## Hensetting Moss

Reguleringsplan- Samlede merknader til høring og offentlig ettersyn av reguleringsplan

<b>BANE NOR</b> <b>Hensetting Moss</b>	<b>Reguleringsplan- Samlede  merknader til høring og  offentlig ettersyn av  reguleringsplan</b>	Dok.n ICH-11-A-25169 Rev.: 00B Dato 08.05.2024
---	--	--

Gjeldende reguleringsplan M122 ved Rygge stasjon

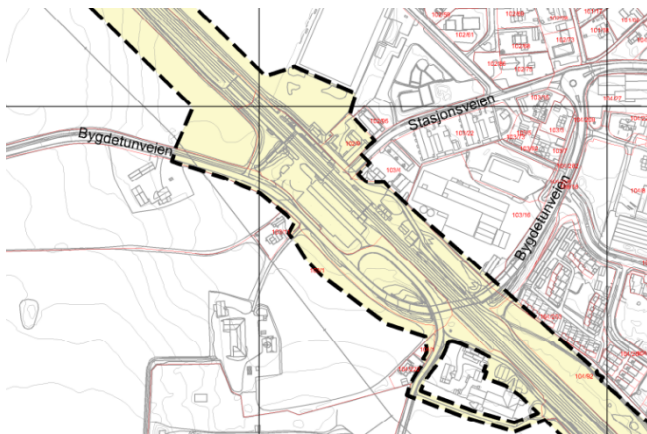
Til varselet inngikk, i tillegg til stasjonsbygningen og godshuset, også Stasjonsveien 2 i planavgrensningen.

Vi spilte inn til varselet at hele stasjonsmiljøet, i tillegg til stasjonsbygningen og godshuset, dvs Stasjonsveien 1, 2, 3 og 4, burde gis hensynssone H\_570. Det framgår i konsekvensutredningen (s. 92) at hensynssonen i eksisterende plan skal videreføres i den nye planen.

Plankart til offentlig ettersyn

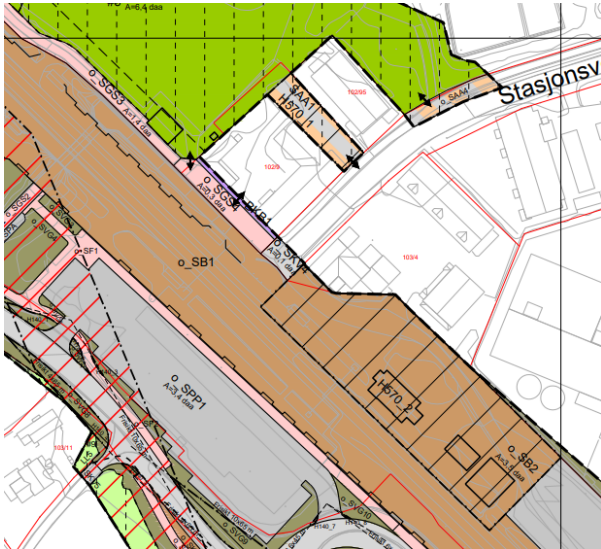
I planen som er lagt ut til offentlig ettersyn inngår imidlertid kun stasjonsbygningen og restene etter godshuset i hensynssone H\_570. Alle de øvrige verneverdige bygningene er

merket som hvitt område, også Stasjonsveien 2, som inngikk til varselet. Siden de øvrige verneverdige bygningene ikke omfattes av ny plan, forutsetter vi at de fortsatt vil omfattes av reguleringsplan M122, regulert til bevaring og med hensynssone H570.

Arealet mellom Stasjonsveien 2 og 4 er gitt H570\_1 til offentlig ettersyn, men ikke bygningene. Avgrensningen til hensynssonen går helt i vegglivet til bygningen i Stasjonsveien 2.

*Flyfoto av trafostasjon og gravfelt id 48968*

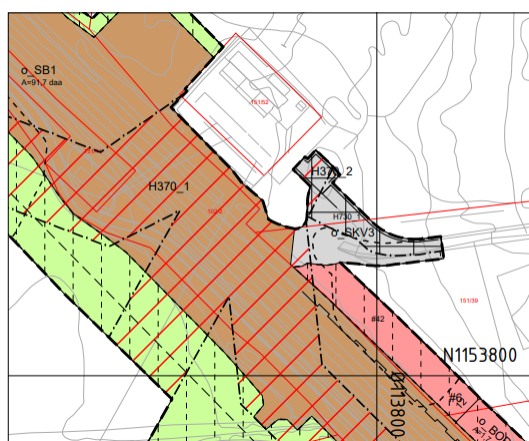
Deler av Skoleveien og et område inntil den nevnte trafostasjonen i enden av veien ligger innenfor planområdet. Dette arealet utgjør den sørvestre utstrekningen av gravfeltet Gunnarsbingskogen, id 48968, se kart under. Museet utførte som nevnt en utgravning av to gravhauger her i 2018. Deler av gravfeltets sikringssone går inn under Skoleveien, og fylkeskommunen anser dette arealet som tapt med hensyn til fornminner.

Ingen av de synlige gravhaugene vil bli berørt ved realisering av planen. Kulturhistorisk museum sier seg enig i fylkeskommunens vurdering av at det er lavt potensial for bevarte fornminner under veilegemet, og vi ser det ikke som aktuelt å anbefale vilkår om utgravning. Videre støtter vi deres forslag om at det bør stilles vilkår om fysisk avskjerming inn mot de bevarte gravhaugene under anleggsfasen. Fylkeskommunen reiser også en planfaglig problemstilling rundt videre bevaring av

gravfeltet. I planforslaget er det lagt inn en snever hensynssone (jf. H730) som delvis berører søndre avgrensning av gravfeltet (ikke sikringssonen). Deler av dette arealet utgjøres i dag av vei og snuplass. Fylkeskommunen foreslår at H730 i planen bør erstattes av H570 'Bevaring av kulturmiljø', og at gravfeltets avgrensning justeres i dette området. Museet støtter fylkeskommunens vurdering, og anbefaler at videre planlegging og sikring av gravfeltet med anleggsgjerde bør foregå i tett dialog mellom tiltakshaver og kulturminnevernet i fylkeskommunen.

*Utsnitt av plankart i området med trafostasjon*

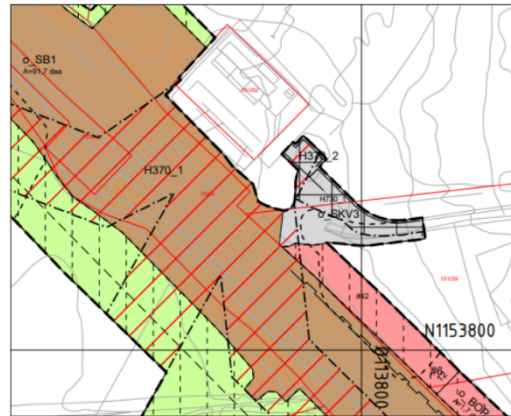
Deler av Skoleveien og et område inntil trafostasjonen i enden av veien ligger innenfor planområdet. Dette arealet utgjør den sørvestre utstrekningen av gravfeltet Gunnarsbingskogen, ID 48968. Kulturhistorisk museum utførte utgravning av to gravhauger her i 2018. Deler av gravfeltets sikringsone går inn under Skoleveien, og fylkeskommunen anser dette arealet som tapt med hensyn til fornminner. Museet støtter denne vurderingen i sin faglige tilrådning i saken og anbefaler ikke vilkår om utgravning, da ingen av de synlige gravhaugene vil bli berørt ved realisering av planen. Det settes imidlertid krav om inngjerding av de deler av ID 48968 som grenser inn mot planen og anleggsveiene inn og ut av planområdet.

I planforslaget er det lagt inn en snever hensynssone H730 som delvis berører søndre avgrensning av gravfeltet (ikke sikringssonen). Deler av dette arealet utgjøres i dag av vei og

snuvare. Fylkeskommunen foreslår at H730 i planen bør erstattes av H570 'Bevareing av kulturmiljø', og at gravfeltets avgrensing justeres i dette området. Fylkeskommunen anbefaler videre at planlegging og sikring av gravfeltet med anleggsgjerde bør foregå i tett dialog mellom tiltakshaver og kulturminnevernet i fylkeskommunen.

**Figur 11. Støy ( $L_{den}$ ) fra Østfoldbanen ved Rygge stasjon i prognosesituasjonen 2039. Støysonekart er beregnet i høyde 1,5 m over terreng. Fasadenivåer med overskridelser av nedre grenseverdi for gul sone er vist i gule sirkler på den aktuelle fasaden. Med støyskjerm. Utsnitt 2.**

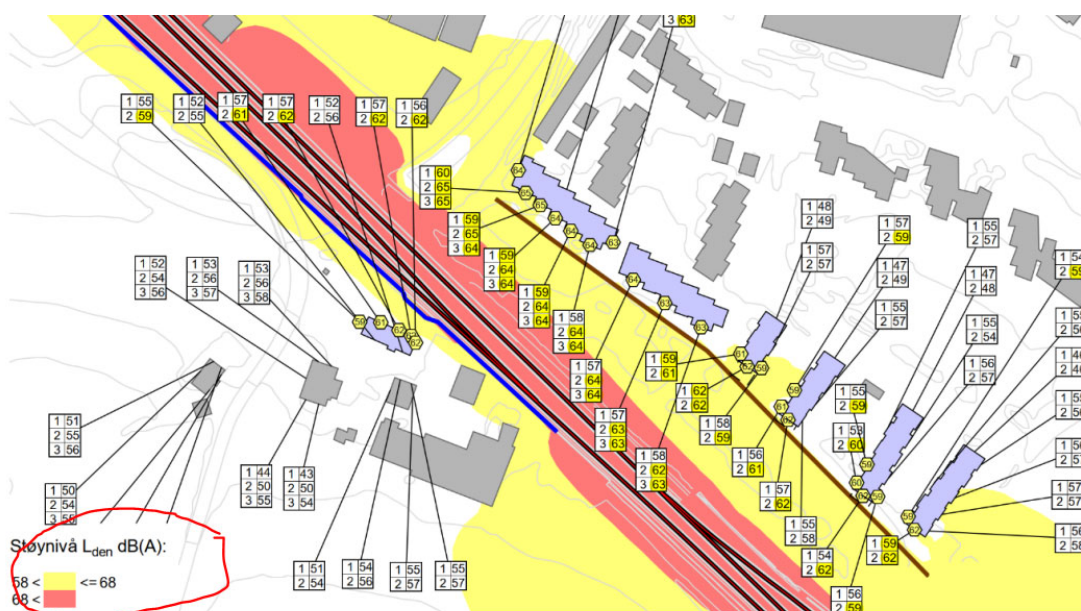
**Kommentar til figur 11:** Beregninger for Roersveien 5 kommer ikke med i figuren, da forklaringsteksten ligger «over».

**Figur 12. Sumstøy ( $L_{den}$ ) fra Østfoldbanen og hensetting i prognosesituasjonen. Støysonekart er beregnet i høyde 4 m over terreng. Fasadenivåer er vist i sirkler på aktuelle fasader.**

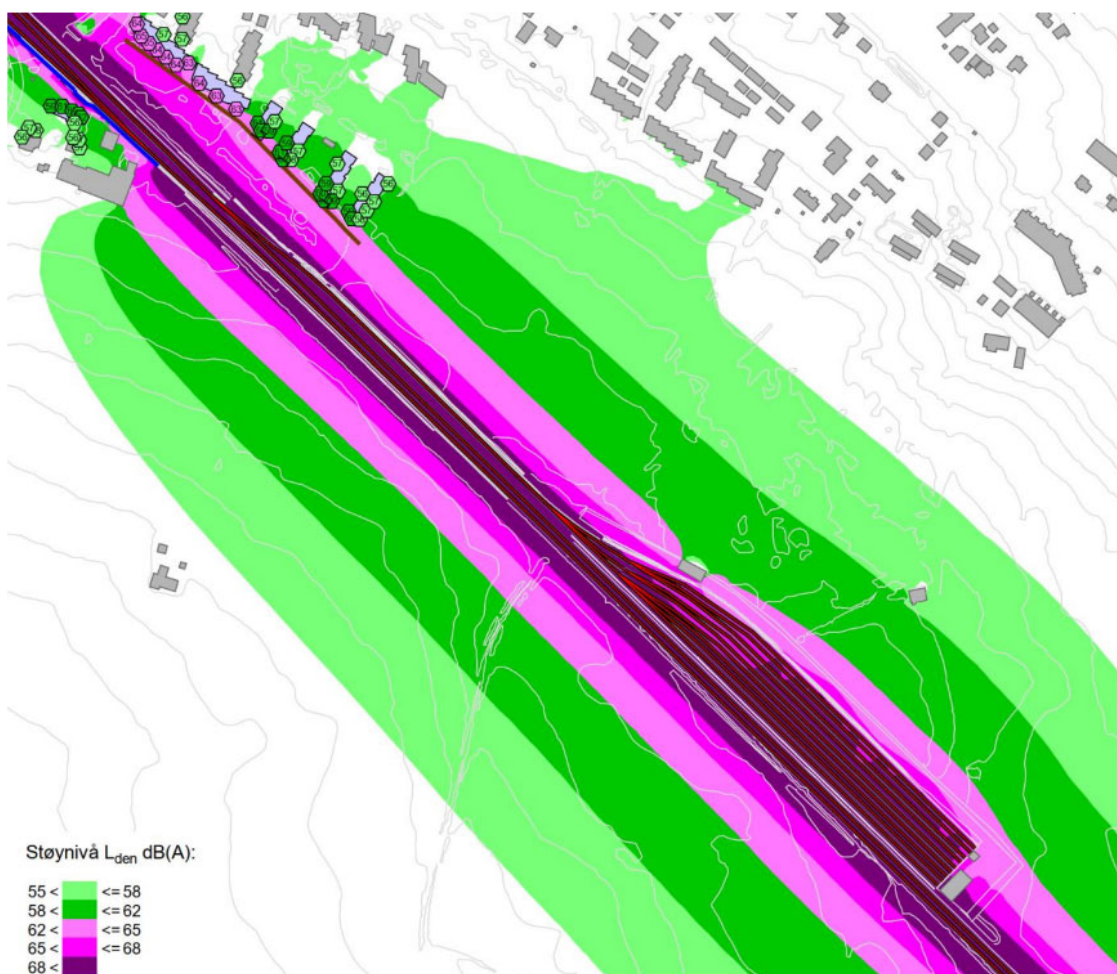
**Kommentar til figur 12:** Fasadenivåer på sumstøy for Roersveien 5 er ikke medtatt. Støy fra biltrafikk i inn/utkjøring til kulverten som leder Bygdetunveien under jernbanen ser ikke ut til å være medregnet. Det står i planbeskrivelsen at Bane NOR skal bygge om denne kulverten som en del av utvidelsen av sporområdet på stasjonen, men det ser ikke ut til at trafikkstøy fra kulvert er medregnet i sumstøy-beregningen.
